ZP-331-4/2022

W związku z ogłoszeniem przetargu nieograniczonego na „**Rozbudowa Opery Nova w Bydgoszczy o IV krąg wraz z infrastrukturą parkingową**”, wpłynęły pytania/wnioski:

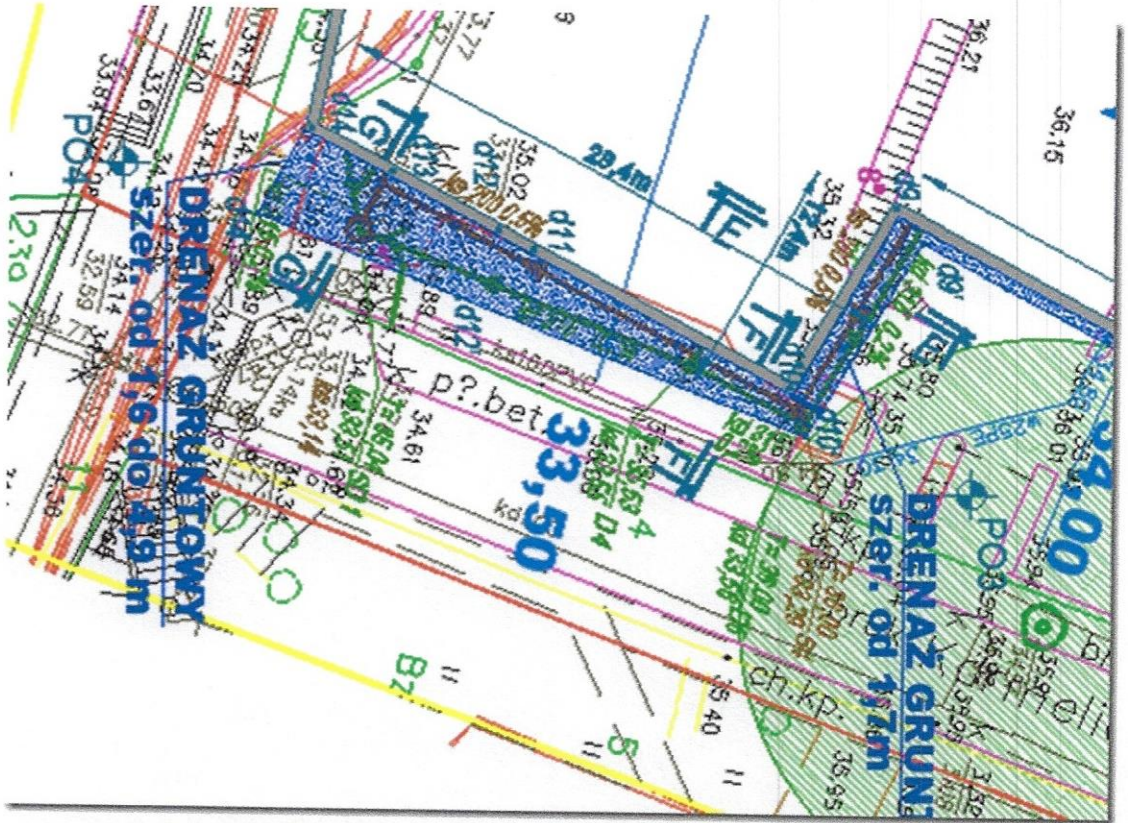
Sieci zewnętrzne wg. rys. nr 5 PZT kanalizacji deszczowej SD1-Tr-D4-D5-Budynek oraz sanitarnej Tr-S4-Budynek wraz z podejściami i studniami umieszczone są w zasypce drenażu. Ich wykonanie ogranicza się do ułożenia rur i studni podczas wykonywania drenażu. W przedmiarze na wykonanie drenażu jest niejasna poz. 16 z obmiarem 41,4 m. Jest pytanie czy ona obejmuje ułożenie tych rurociągów, czy należy je ujmować w poz. 10 i 11 przedmiaru na wykonanie sieci? Analogicznie gdzie ująć studnie z przedmiotowego odcinka? W przypadku ujęcia rurociągu dn 300 w poz. 16 przedmiaru na drenaż poz. 11 przedmiaru na sieci pozostanie zerowa.

Odpowiedź na to pytanie brzmi: nie dubluje się

Poz.16 “drenażu” nie dotyczy samego układania rurociągów i studni (to jest w przedmiarze sanitarnym) a jedynie, zamocowanie tych przewodów w przestrzeni wykopu warstwy drenażowej i wykonanie otworów w geowłókninie.

41,4 m dotyczy pokazanego poniżej odcinka

Szczegóły o które Pan pyta zawarte są w opracowaniu OPERAT WODNOPRAWNY WYKONANIE URZĄDZEŃ WODNYCH W FORMIE DRENAŻU STABILIZUJĄCEGO w tym np. rys którego fragment dołączam.
